Projet éolien de Soudron

Note modificative paysagère

NOTE D'ANALYSE PAYSAGERE

RELATIVE AU PROJET DE MODIFICATION LIEE A LA SUPPRESSION D'EOLIENNES

Carte 3 : Zone d'influence visuelle des parcs éoliens modifiés de Soudron et de Nuisement et Cheniers en bout de pale (Source : BEJC)

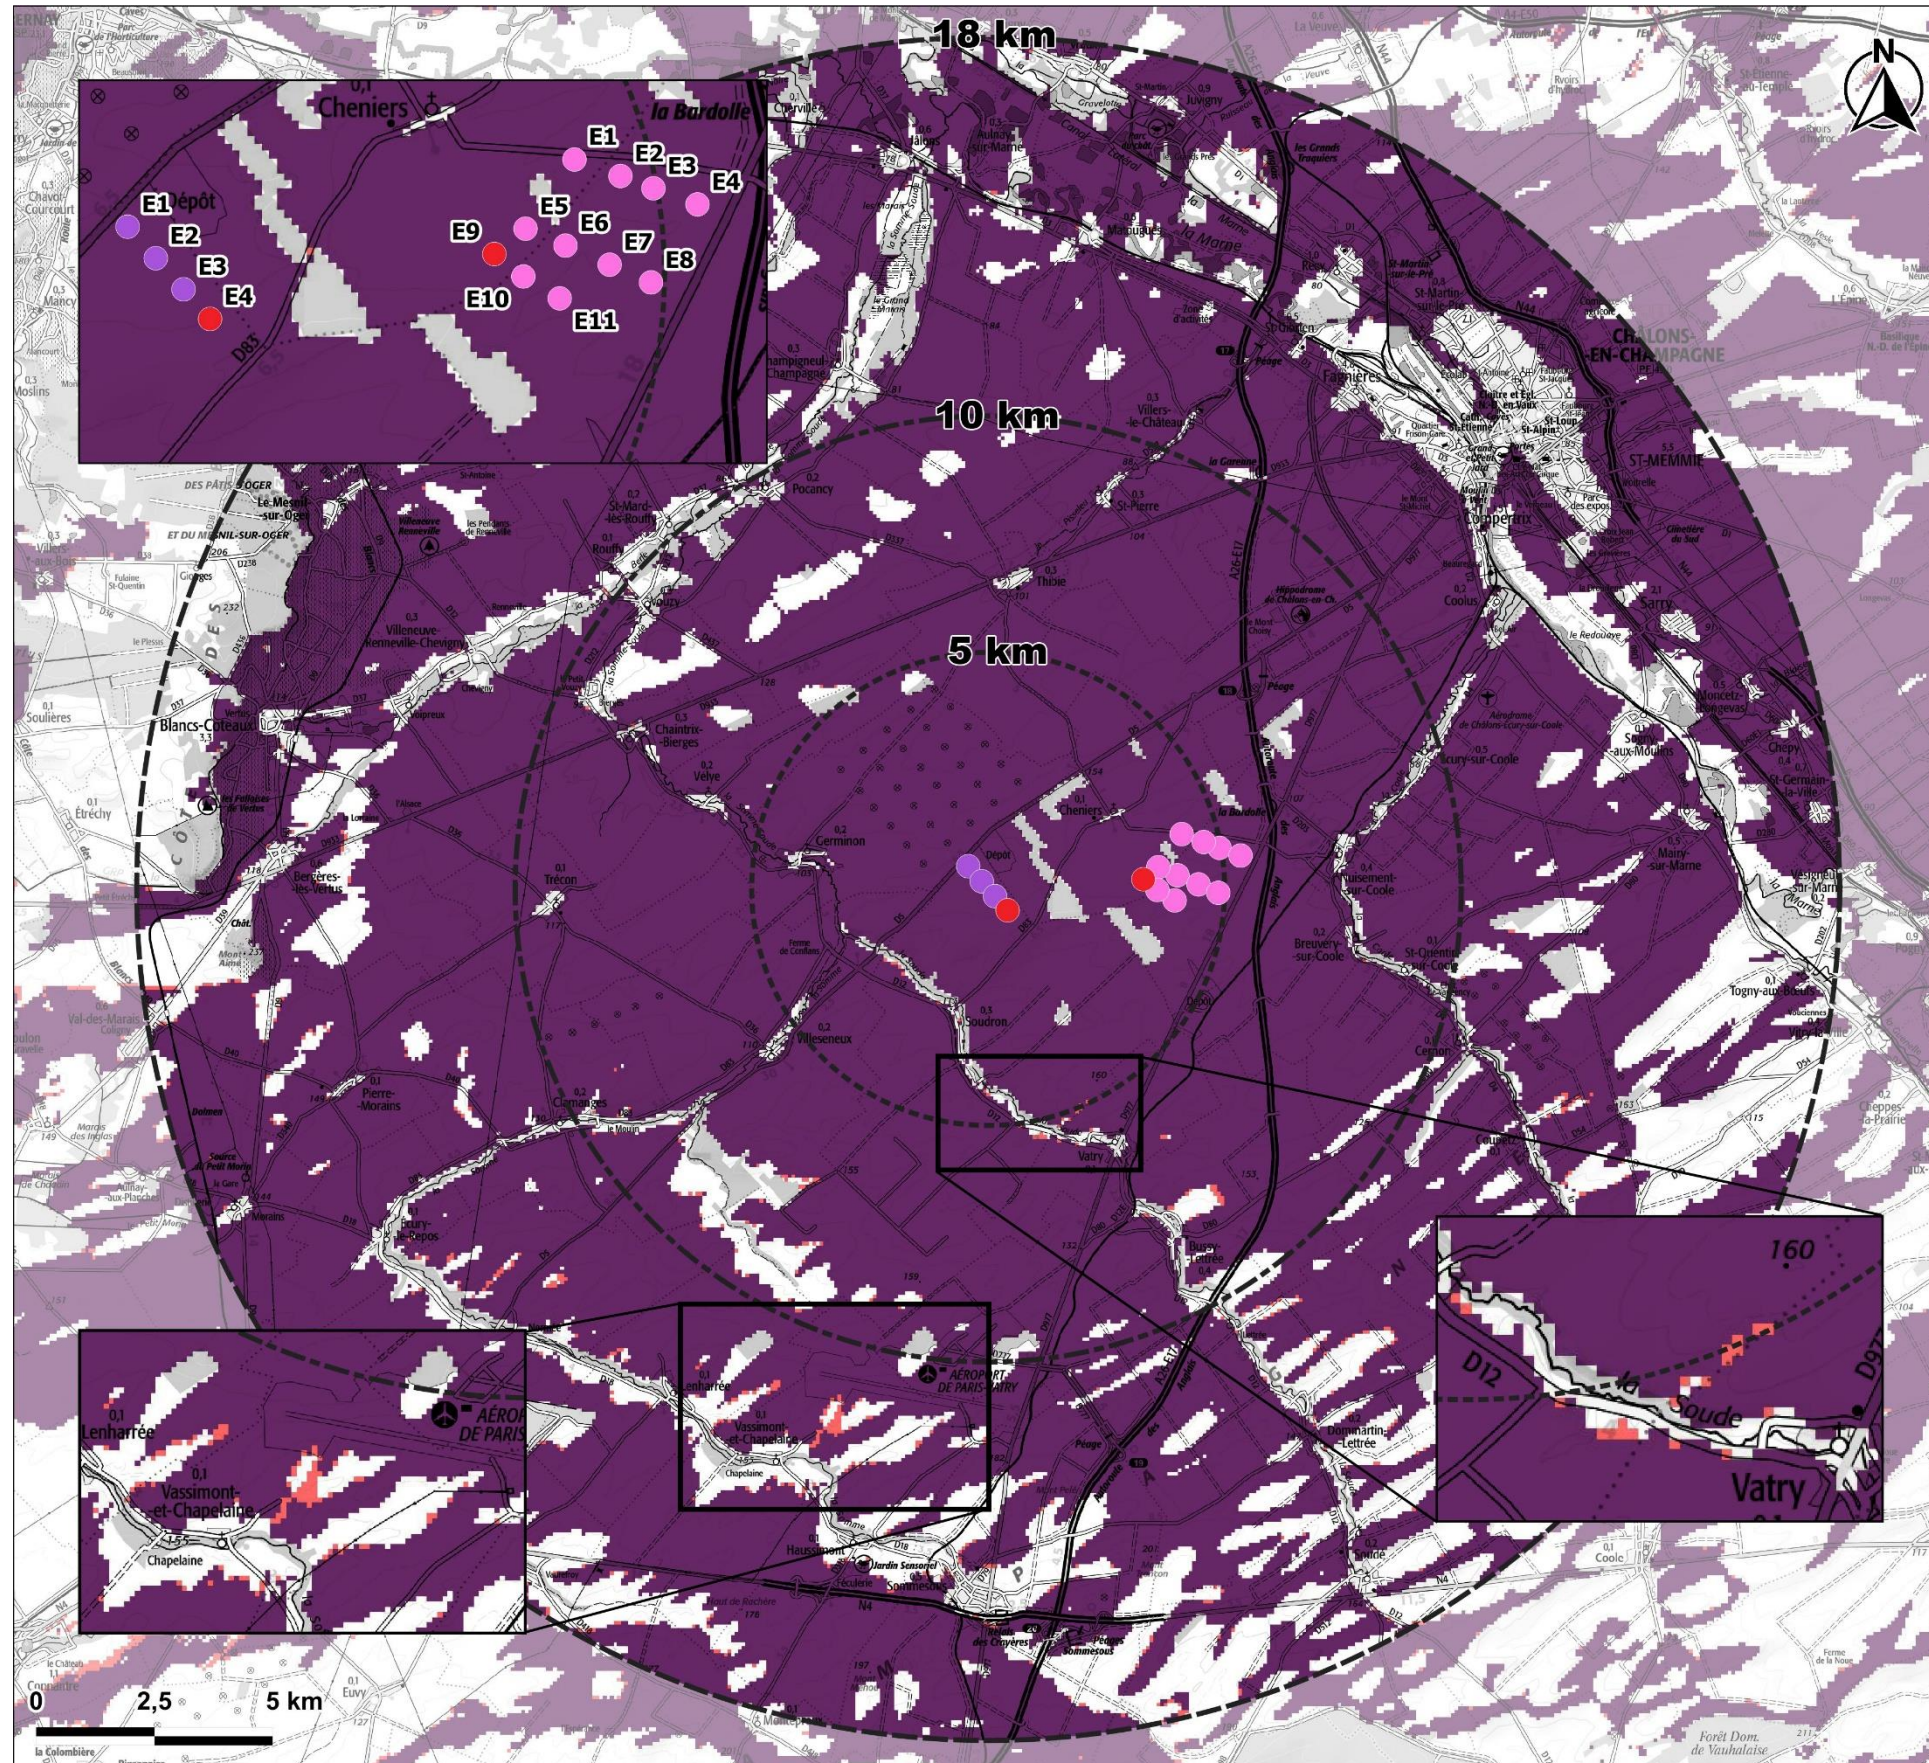
En analysant les deux premières cartes, de façon générale, les différences s'observent au sud des projets de Soudron et de Nuisement et Cheniers. De façon plus précise, au niveau du périmètre immédiat, les modifications se localisent le long de la vallée de la Soude, au Sud de ce dernier.

Aux abords des deux projets, les différences sont négligeables. Dans les périmètres rapproché et éloigné, les différences de visibilité sont peu significatives et s'observent également le long des vallées.

Globalement, la comparaison entre les projets initiaux et modifiés des parcs de Soudron et de Nuisement et Cheniers apparaît favorable au projet modifié étant donné que les zones de visibilité sont moins étendues mais la différence n'est pas du tout significative.

III.1. PHOTOMONTAGE N°2 SUR LA ROUTE D5 ENTRE CHENIERS ET VILLESENEUX, AU NORD DE LA FERME DE LA LAVA

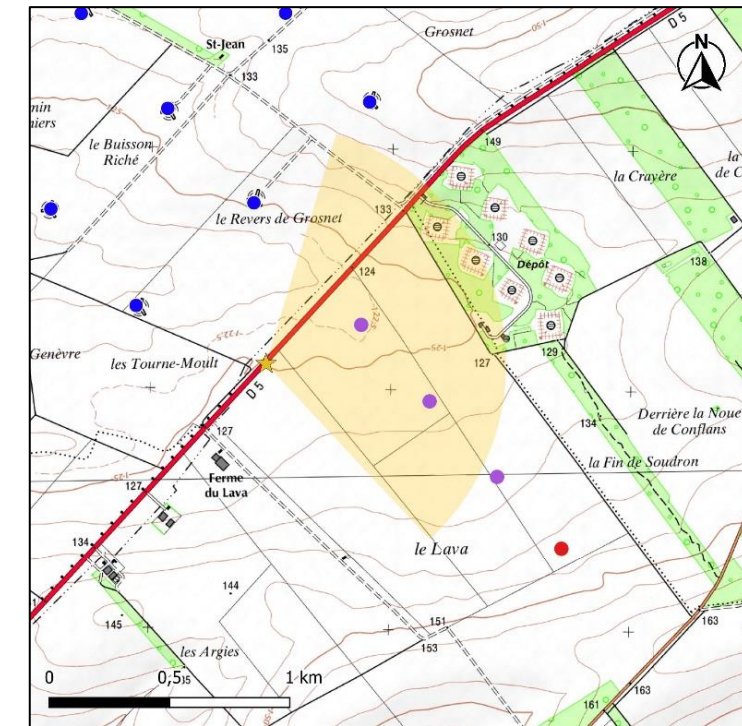
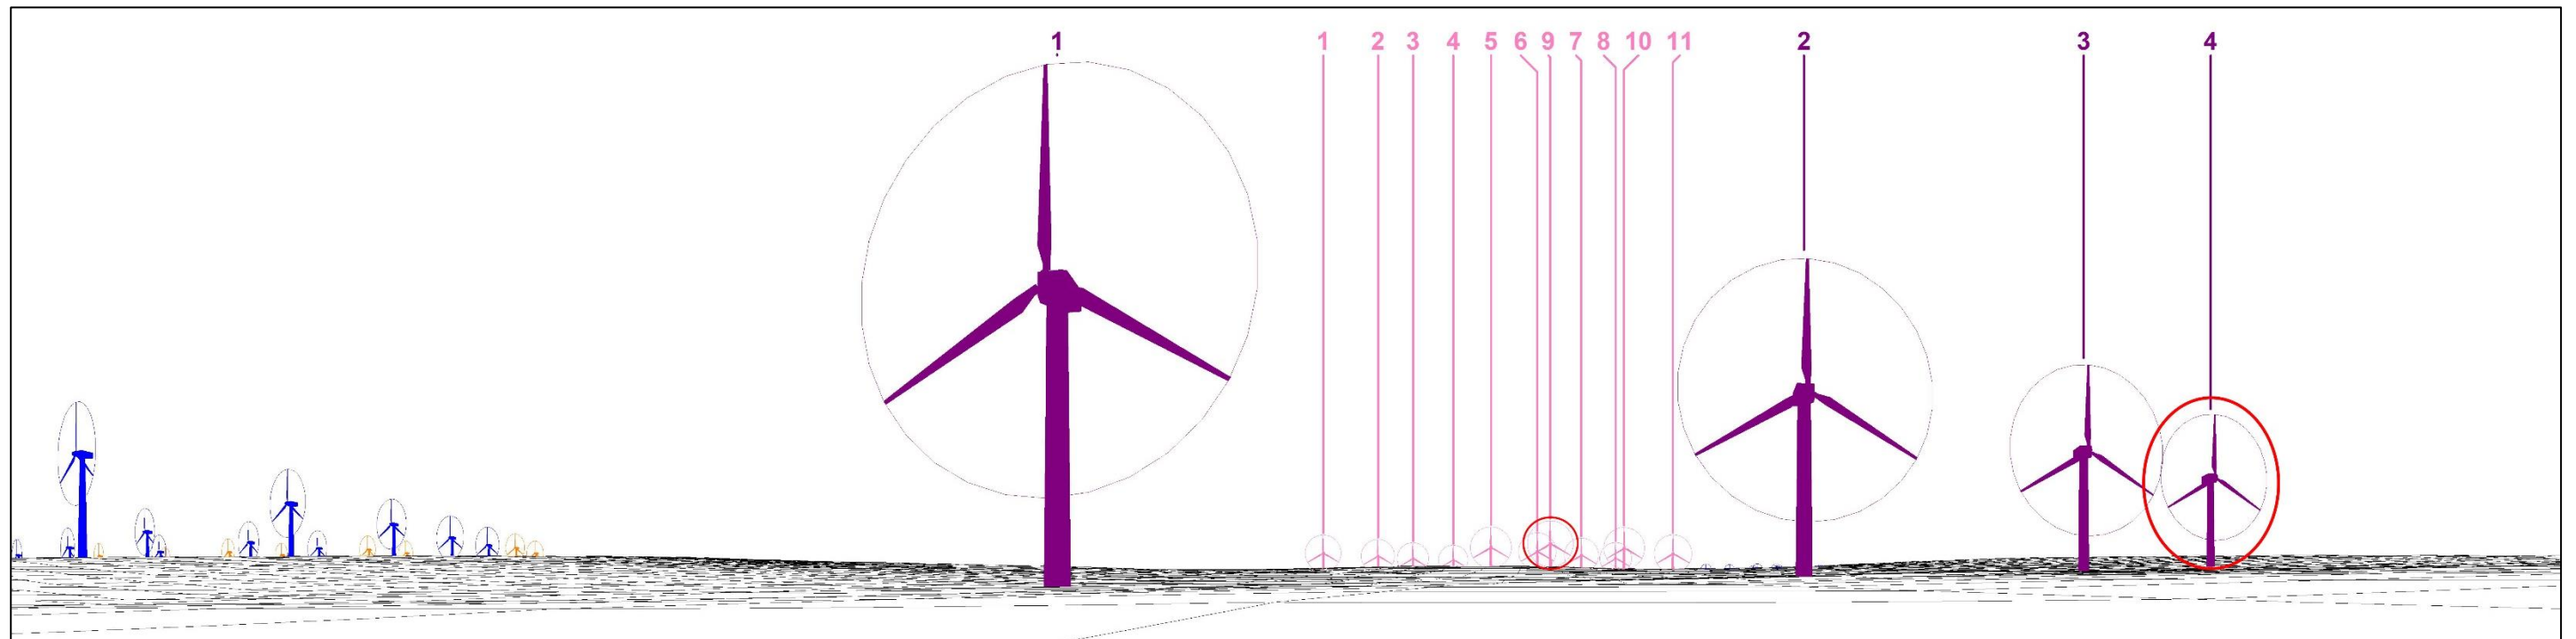
Depuis ce point de vue, les projets de Soudron et de Nuisement et Cheniers se placent au premier plan. La suppression de l'éolienne E4 (S) permet de réduire l'emprise visuelle du projet au premier plan. La suppression de l'éoliennes E9 (NC) permet d'augmenter l'interdistance entre E6 et E7 tout en limitant l'effet de superposition avec les éolennes en arrière-plan depuis ce point de vue.

La modification des projets de Soudron et de Nuisement et Cheniers participe à la réduction de l'incidence paysagère.

III.2. PHOTOMONTAGE N°6A SUR LA ROUTE D83, A L'ENTREE EST DE CHENIERS, VUE SUD-EST

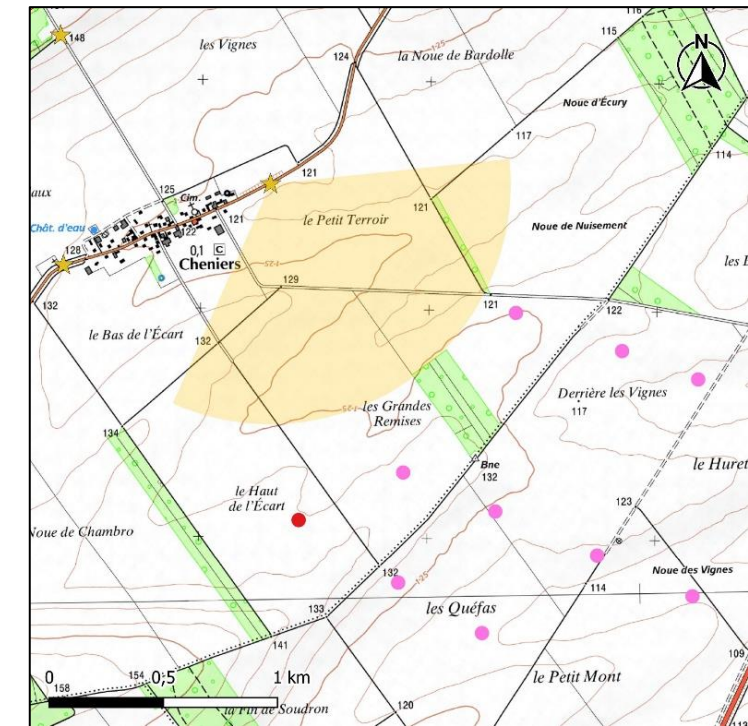
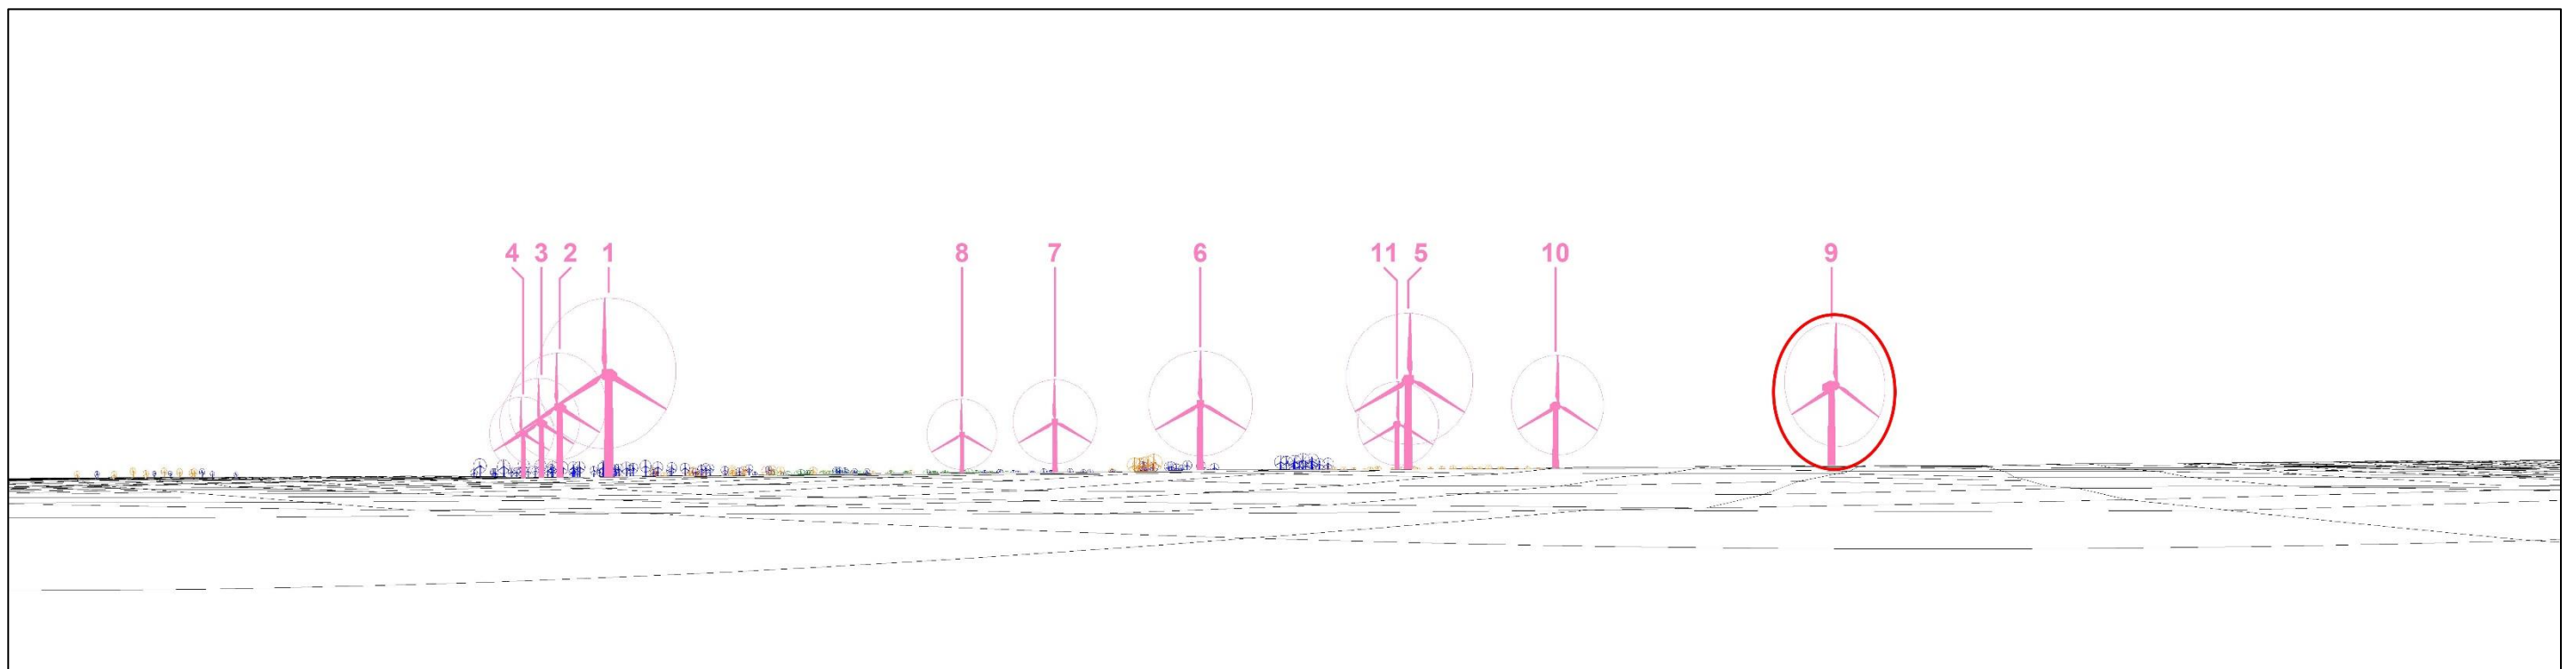
Depuis ce point de vue, seules les éoliennes de Nuisement et Cheniers sont visibles et la suppression de l'éolienne E9 (NC) permet de réduire l'emprise visuelle. L'éolienne E9 étant relativement éloignée de l'éolienne E10 à proximité, sa suppression permet de simplifier la lecture du parc depuis ce point de vue.

La modification du projet de Nuisement et Cheniers participe à la réduction de l'impact paysager par cette réduction d'emprise visuelle.

III.3. PHOTOMONTAGE N°6B SUR LA ROUTE D83, A L'ENTREE EST DE CHENIERS, VUE SUD-EST

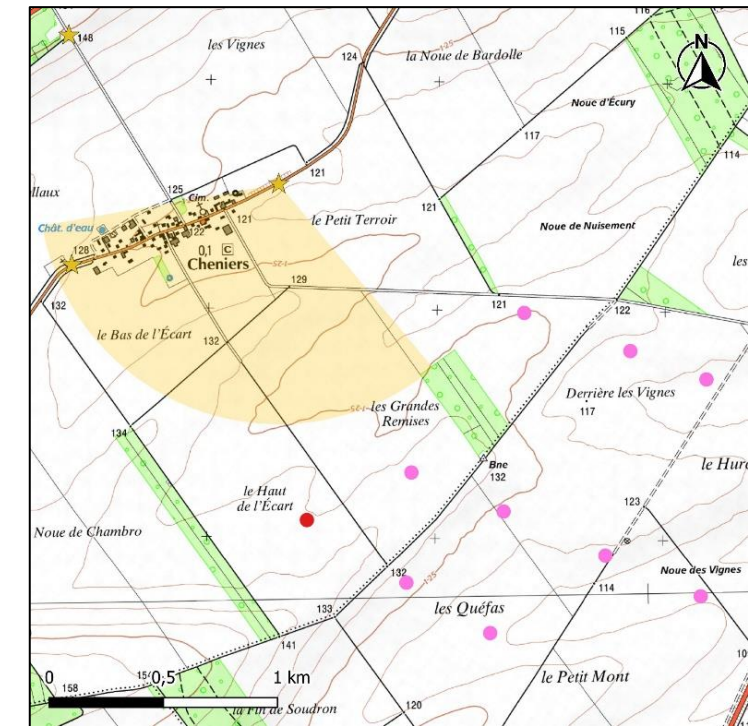
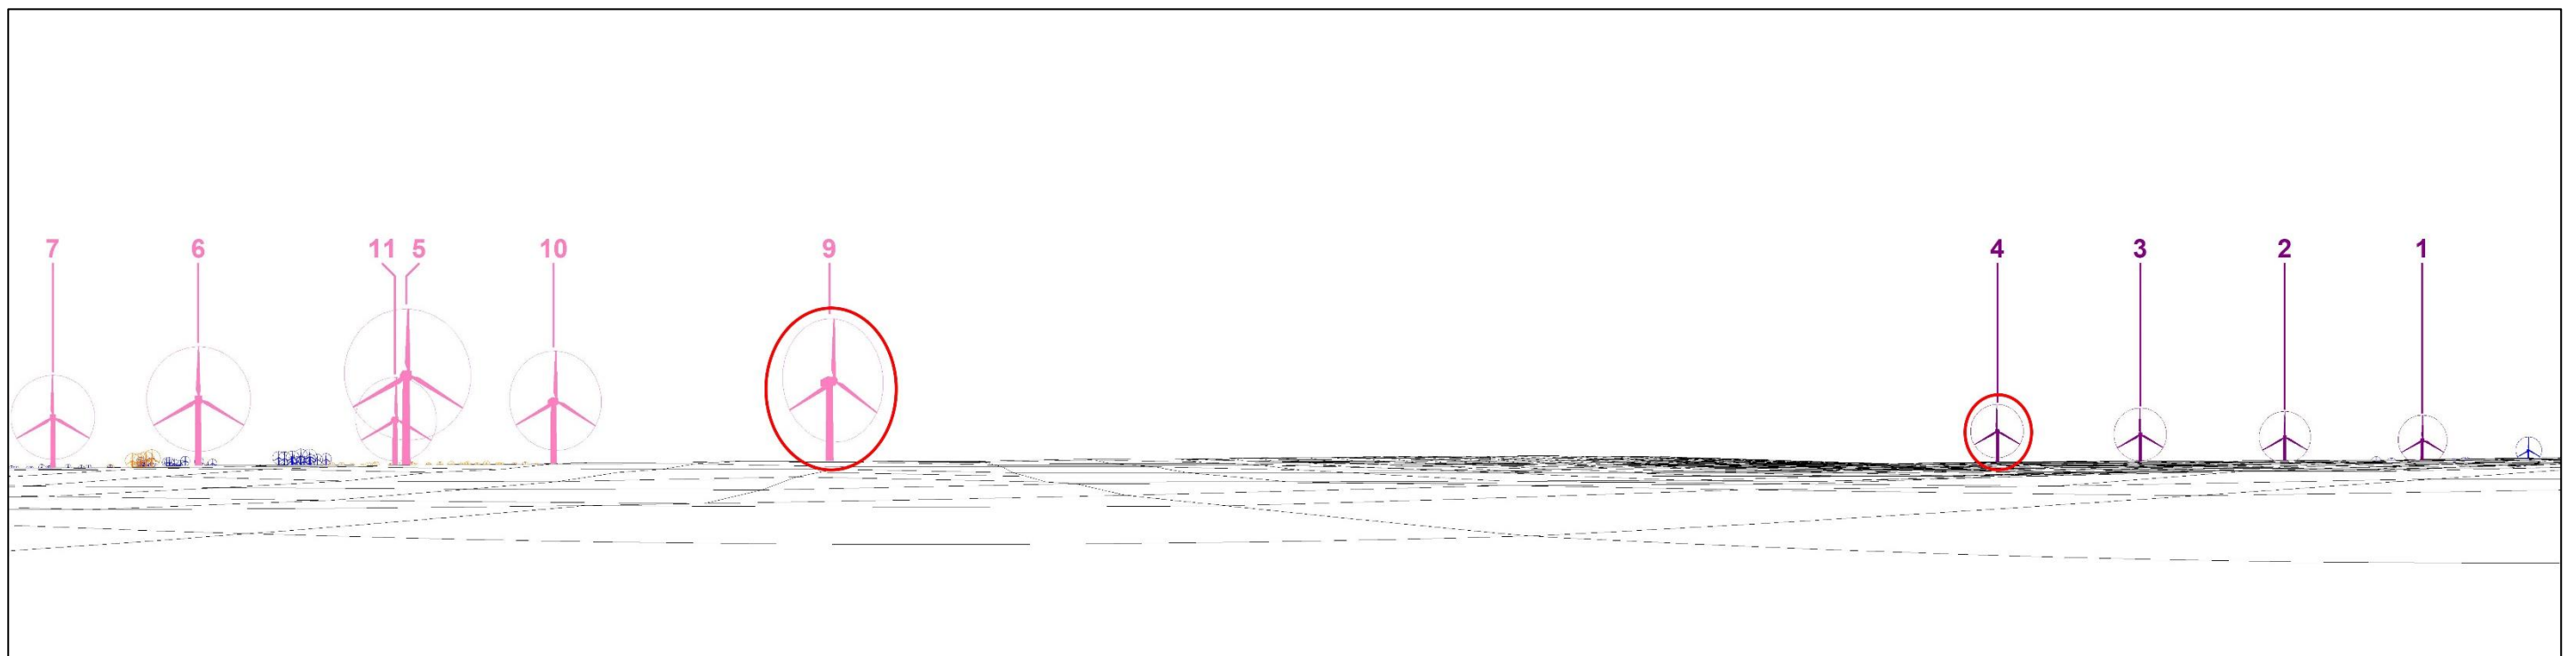
Depuis ce point de vue, les projets de Soudron et de Nuisement et Cheniers se placent au premier plan du reste du contexte éolien. La suppression de l'éolienne E9 (NC) et d'E4 (S) du projet de Soudron permet d'amplifier l'emprise sans éoliennes entre les deux parcs. De plus, en ce qui concerne E4 (S) du projet de Soudron, sa suppression permet de n'apercevoir que les pales des éoliennes E3 et E2 et donc de limiter la covisibilité du parc avec le village de Cheniers depuis ce point de vue.

La modification des projets de Soudron et de Nuisement et Cheniers participe à la réduction de l'impact paysager en augmentant l'espace de respiration.
